三亚海棠湾HT09-13-03地块（保利仁境）商品住宅项目 一期建筑设计方案优化调整前后对比

三亚海棠湾HT09-13-03地块(保利仁境)商品住宅项目一期方案优化调整内容

- 1、总图10#楼优化调整;
- 2、住宅楼局部立面造型优化调整;
- 3、住宅楼局部架空层范围优化调整;
- 4、住宅楼局部架空层出挑造型优化调整;
- 5、住宅楼局部平面优化调整;
- 6、商业局部平面优化调整;
- 7、配套局部平面优化调整;
- 8、次入口造型优化调整;
- 9、配电房造型优化调整;
- 10、地下室局部平面优化调整;

3#住宅楼立面优化调整说明 (5#住宅楼参)

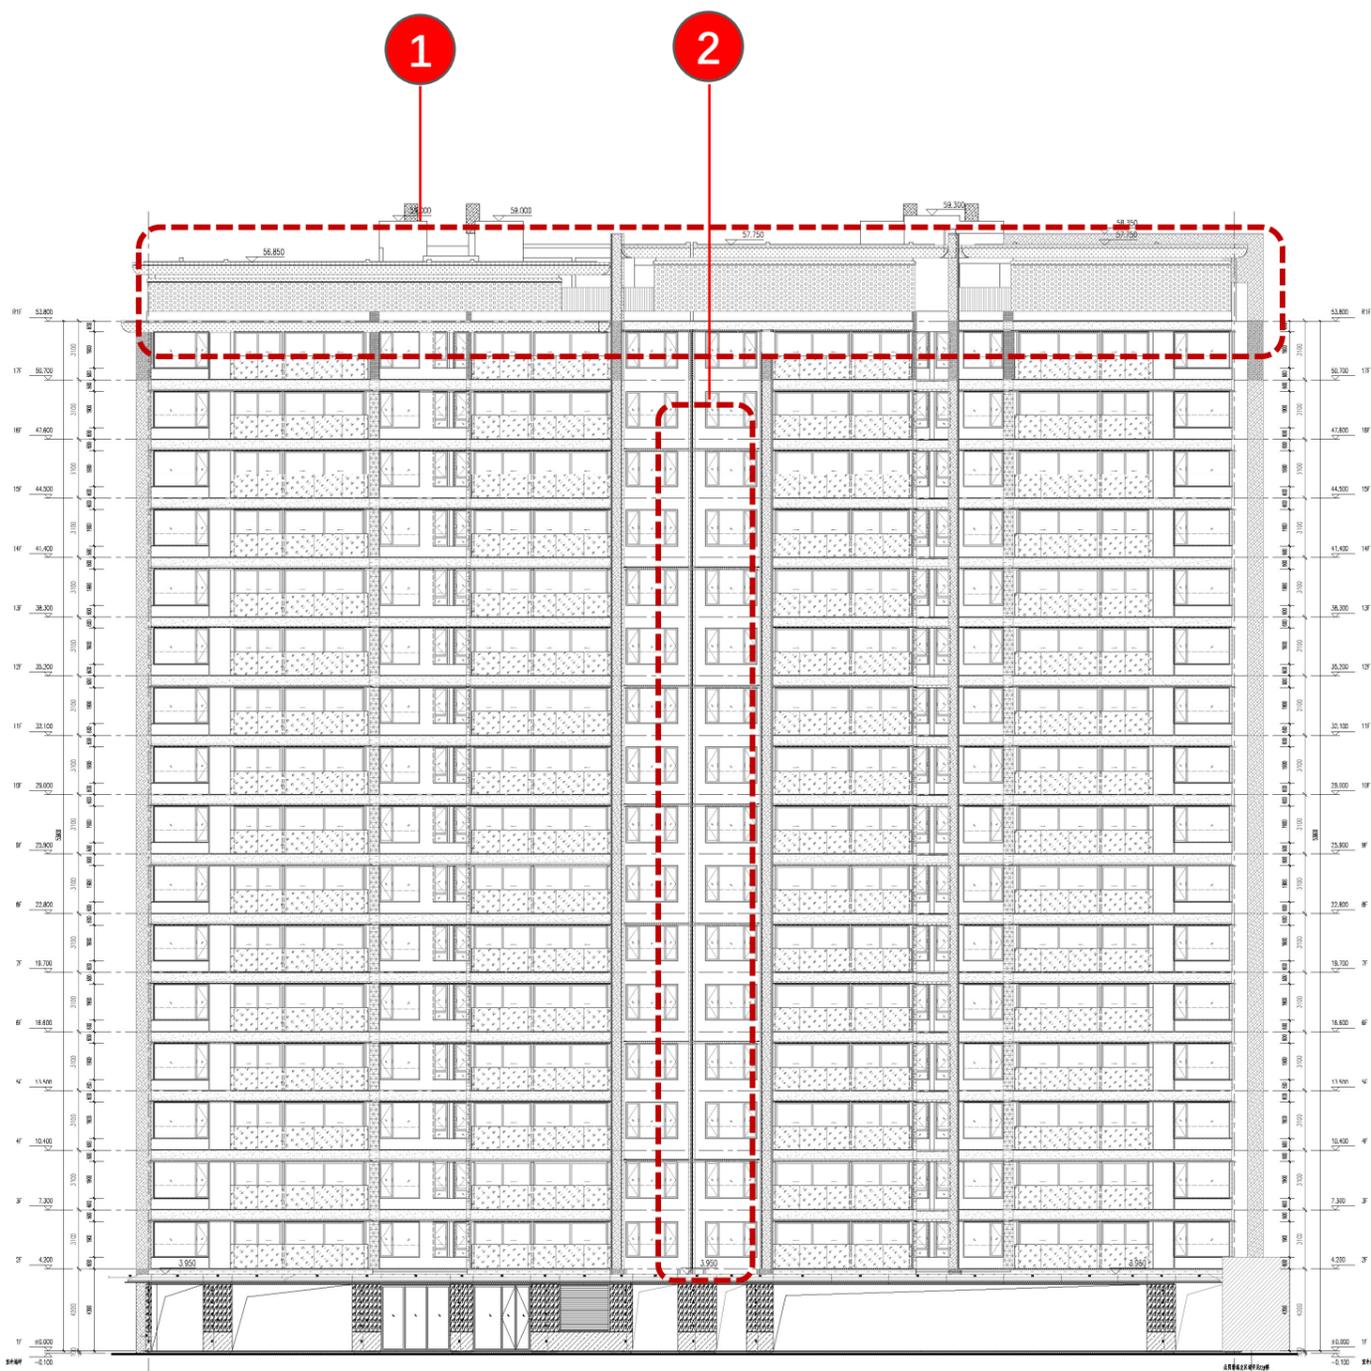
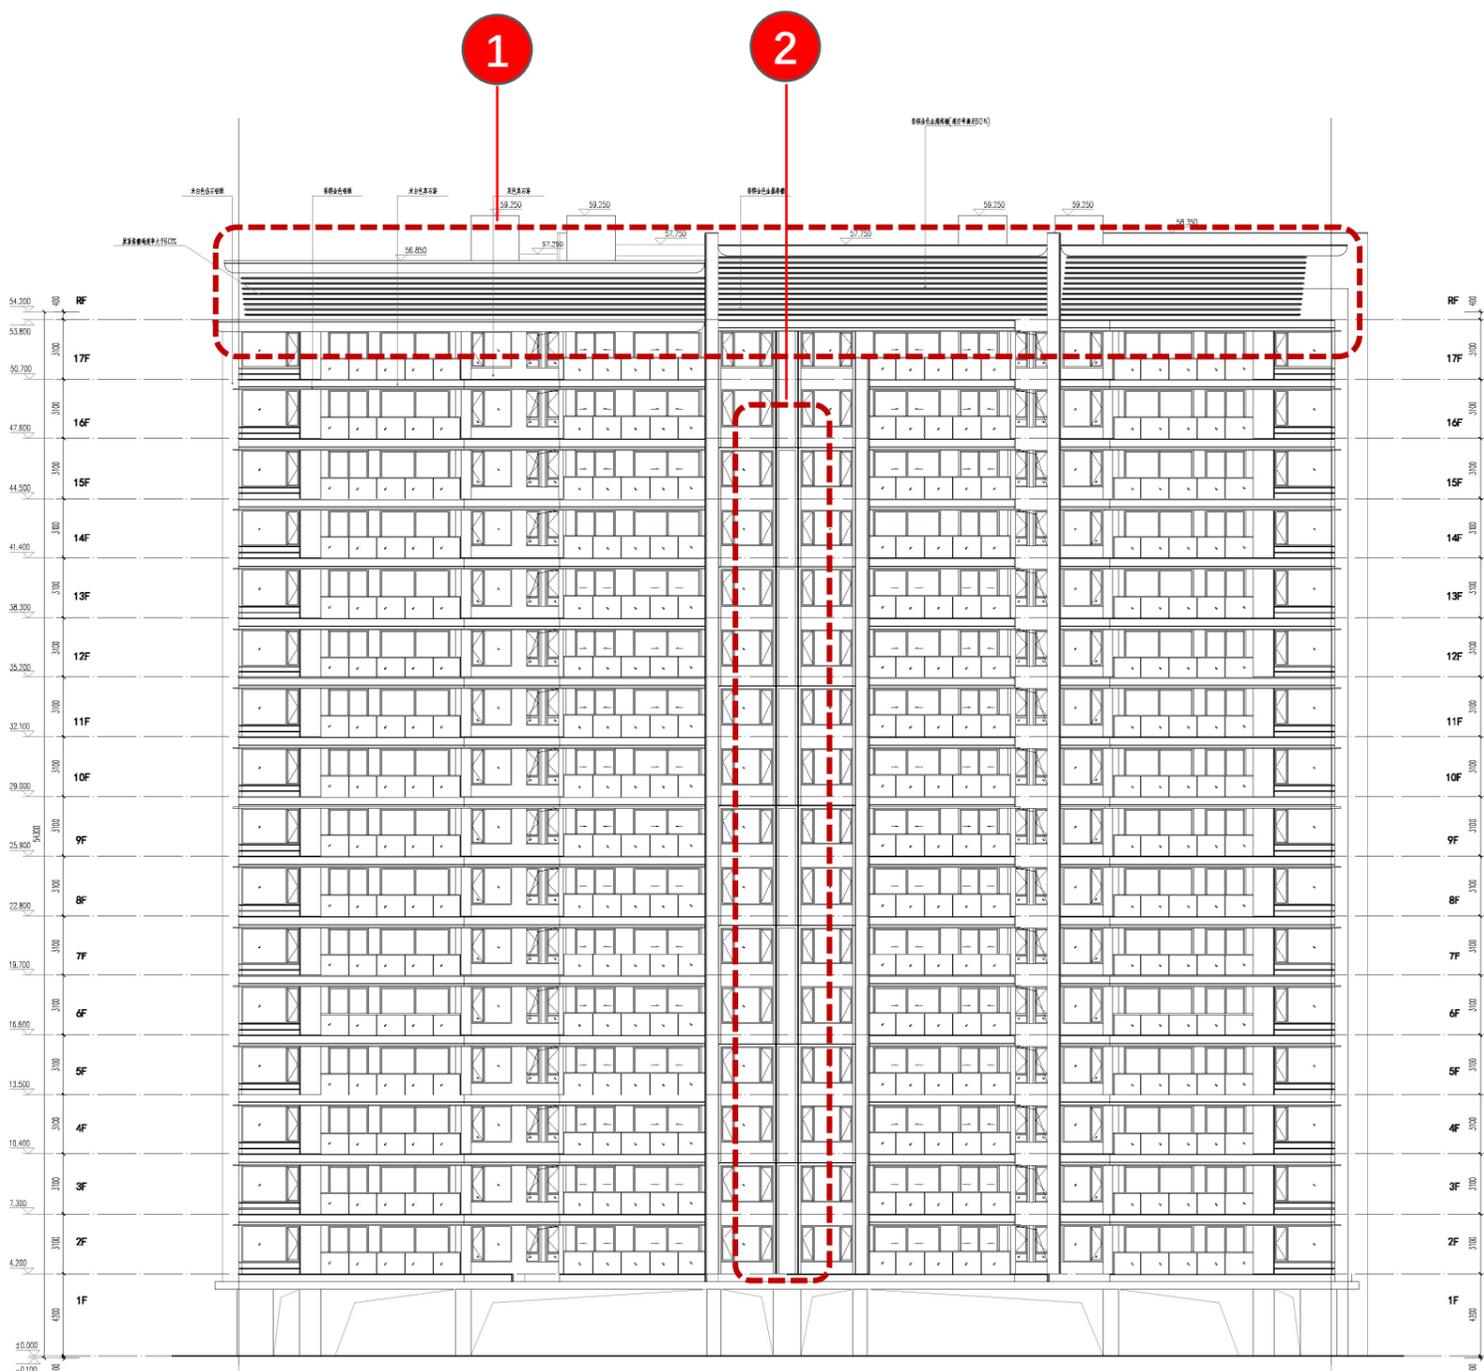
- 1.冠顶材质由格栅调整为穿孔板，群像风格更加统一
- 2.竖向香槟金色金属线脚由两根调整为一根，立面更加简洁

6#住宅楼首层平面对比

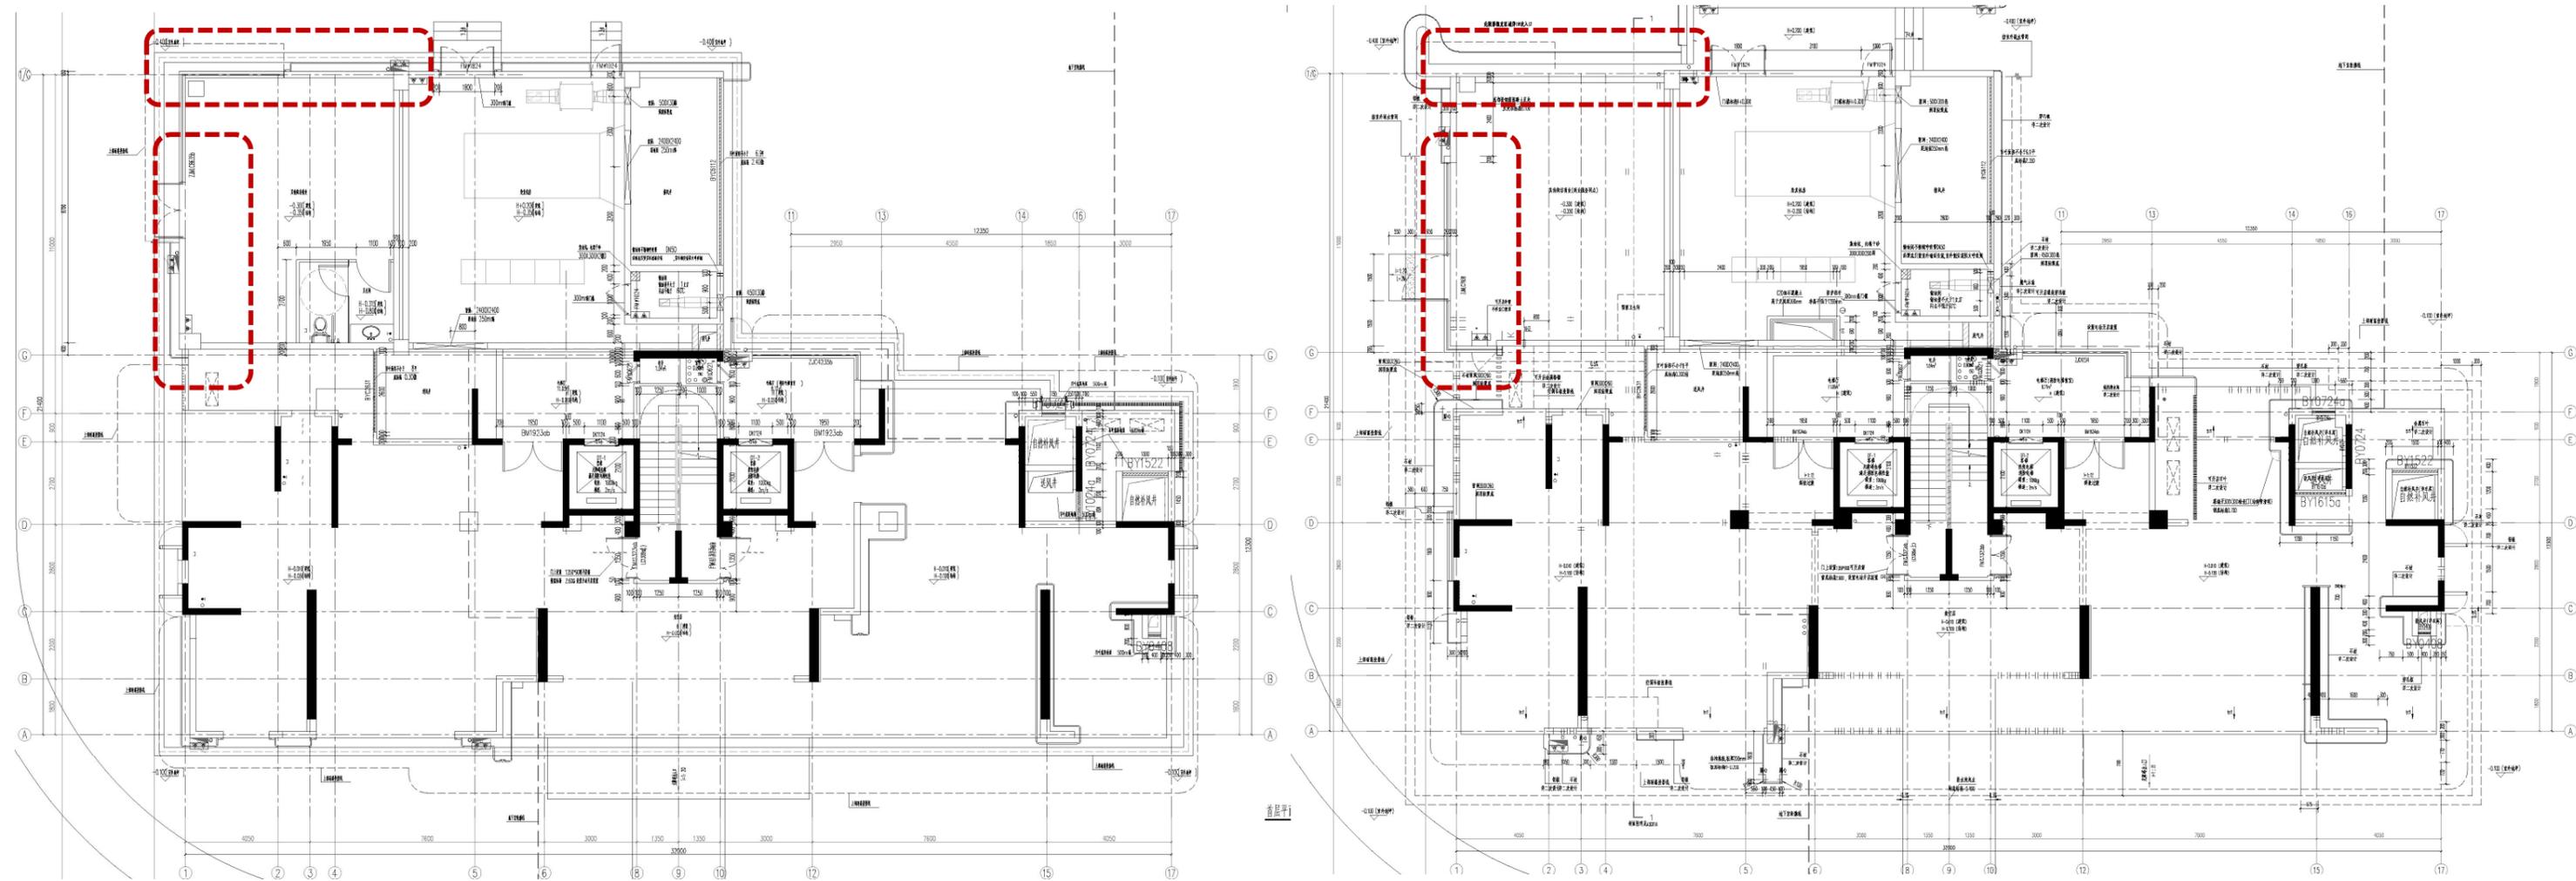
1:商业服务网点轮廓调整, 计容面积增加了0.19m²

6#住宅楼二层平面对比

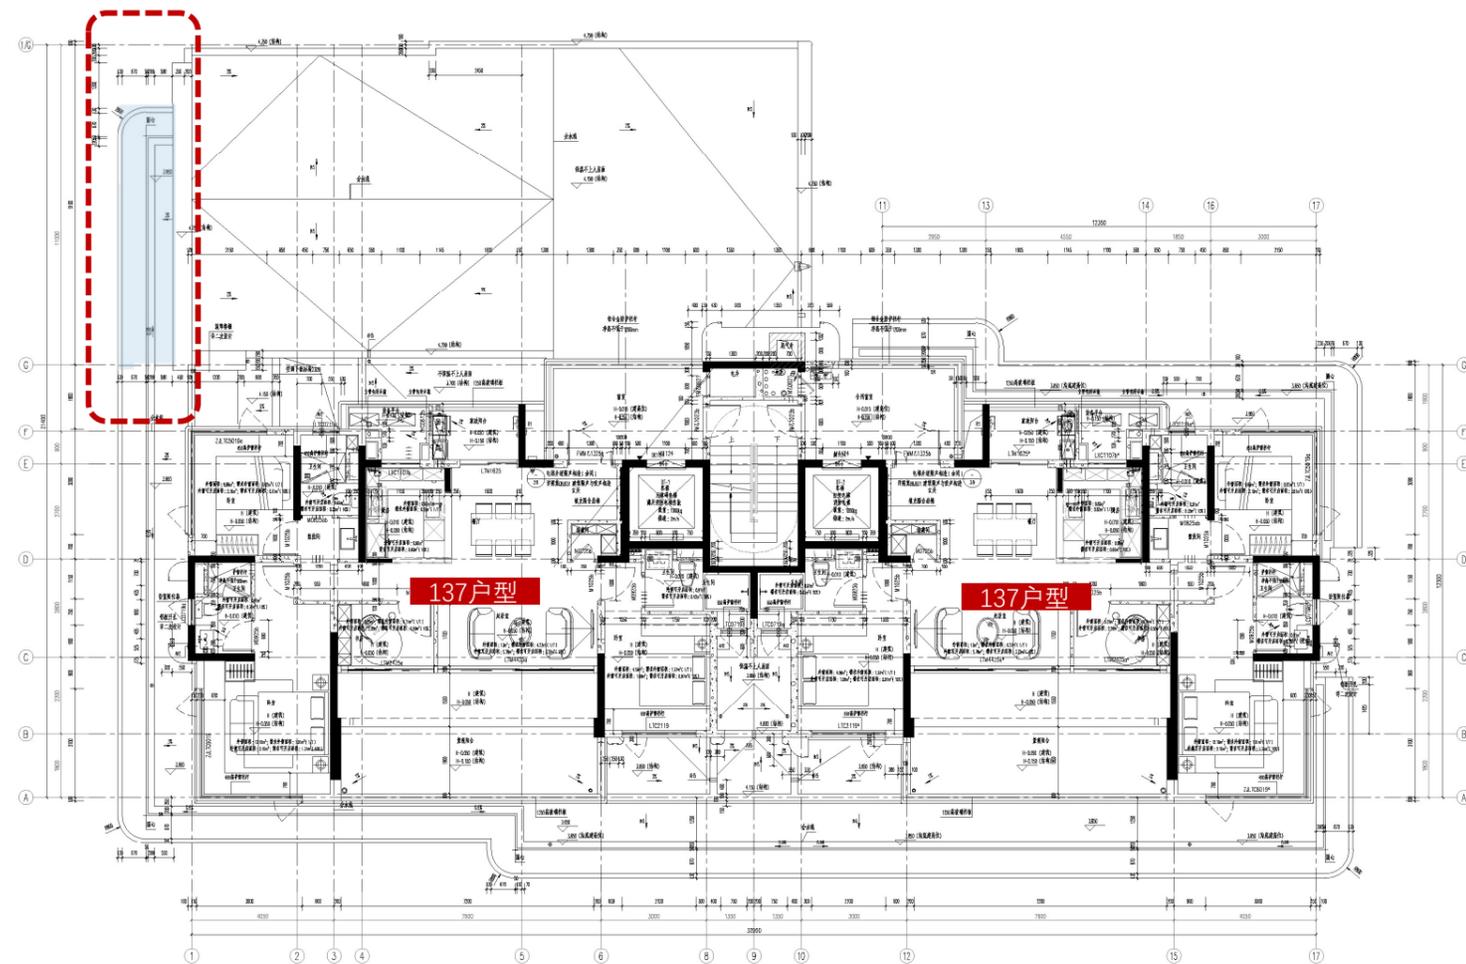
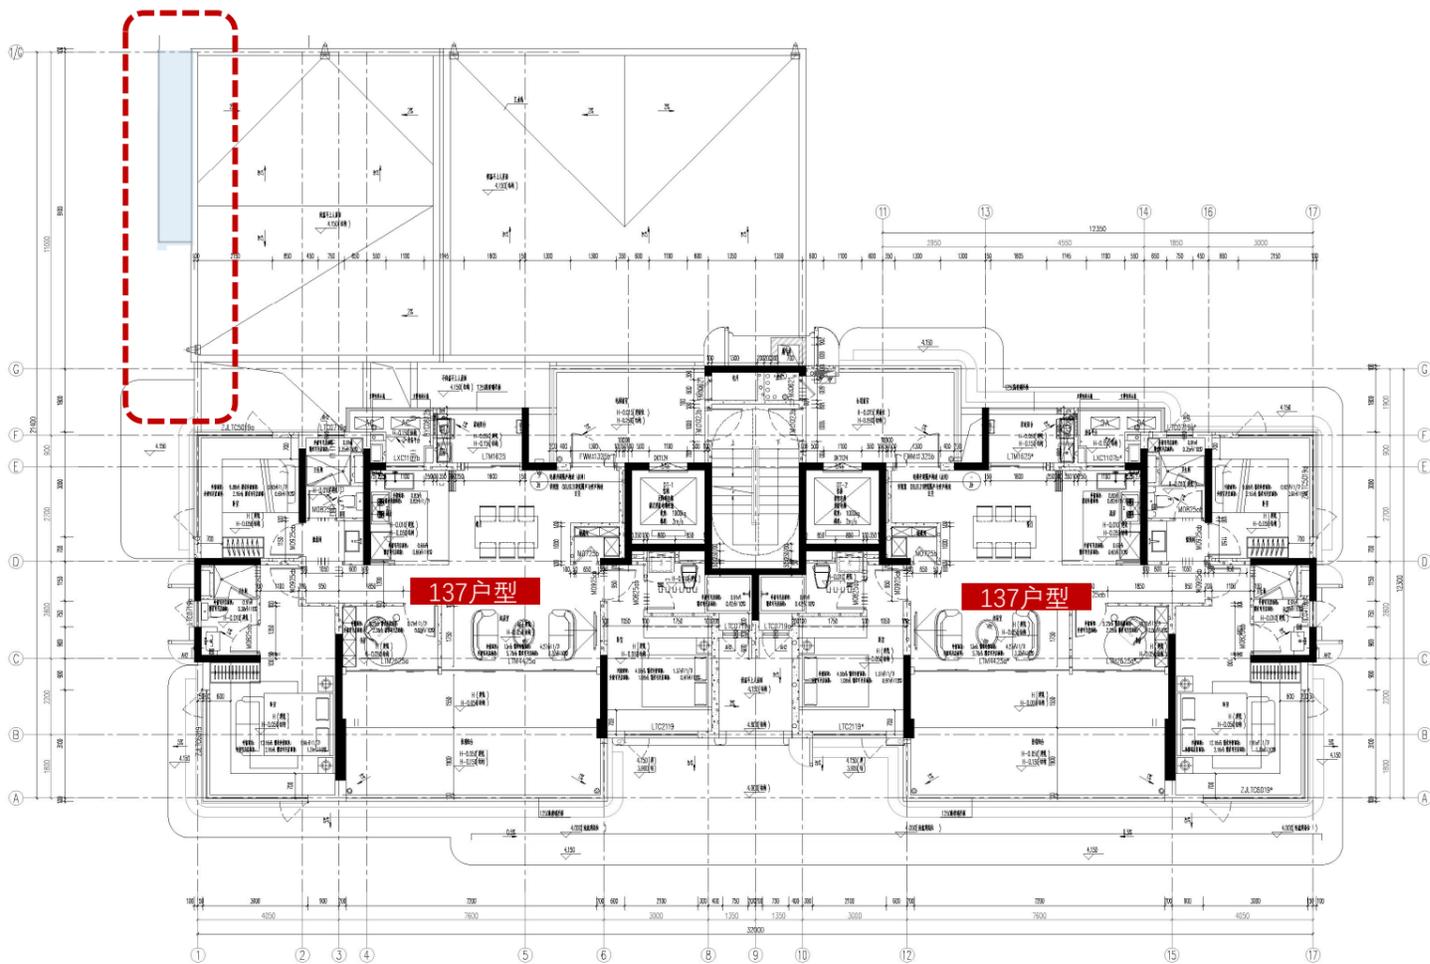
1:商业服务网点轮廓调整, 雨棚根据建筑形体调整

6#住宅楼立面优化调整说明

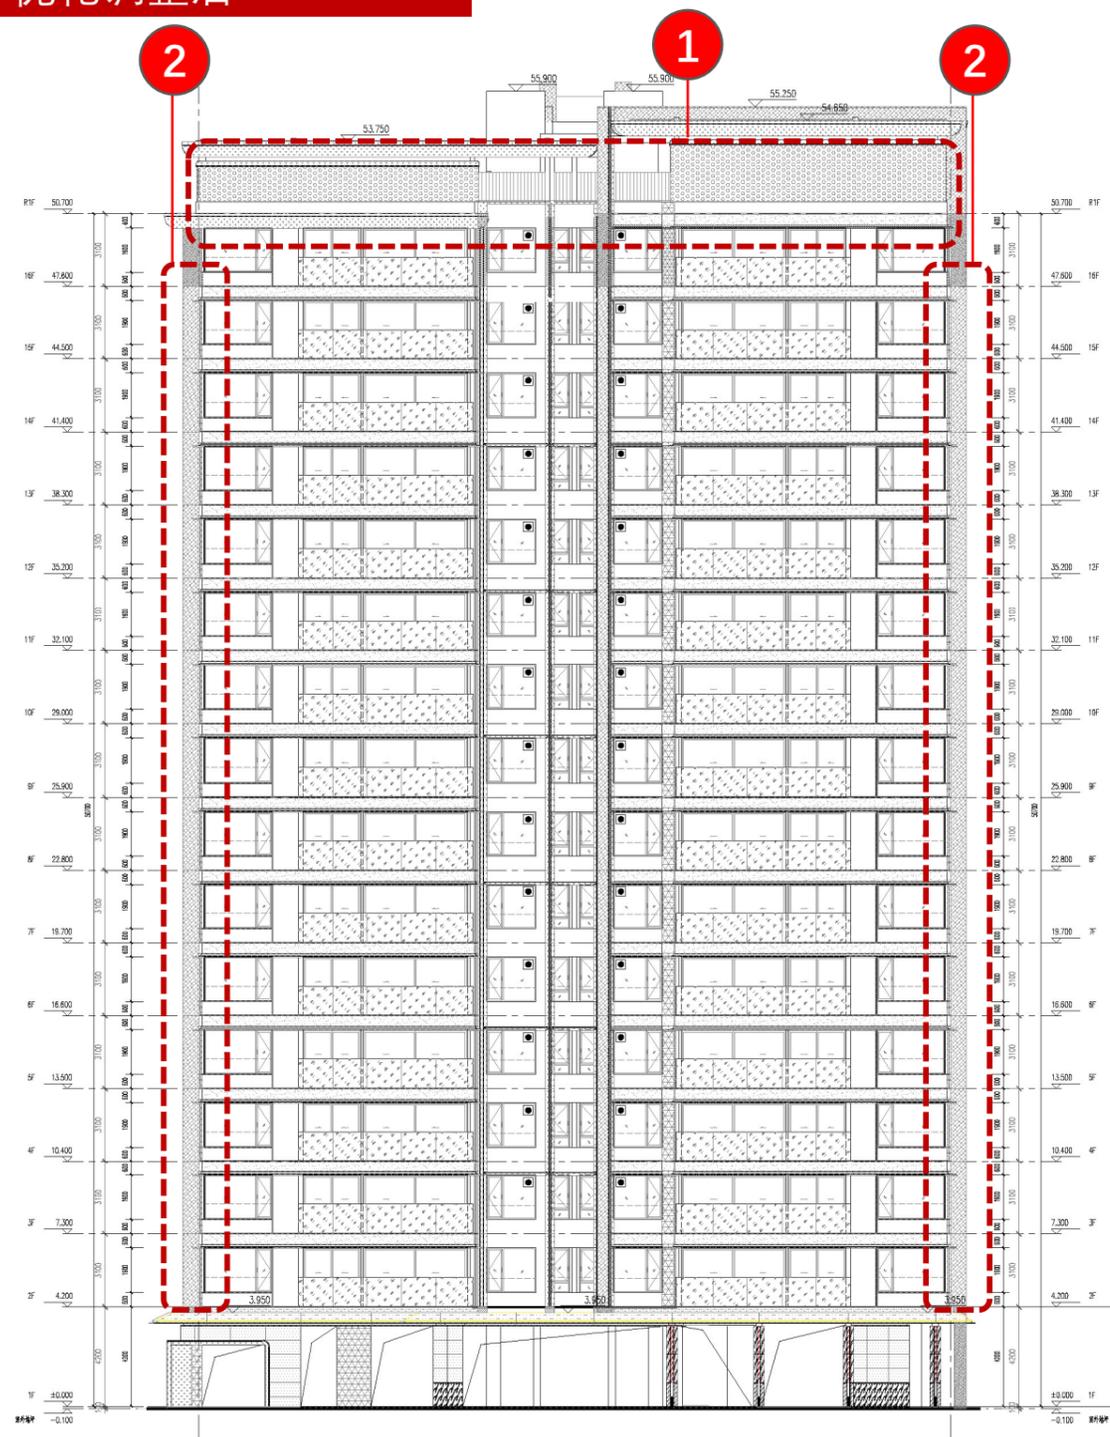
- 因为方案优化升级及完善建筑使用功能
- 1:冠顶材质由格栅调整为穿孔板, 群像风格更加统一
 - 2:竖向大线脚尺度缩小, 与建筑形体更加协调
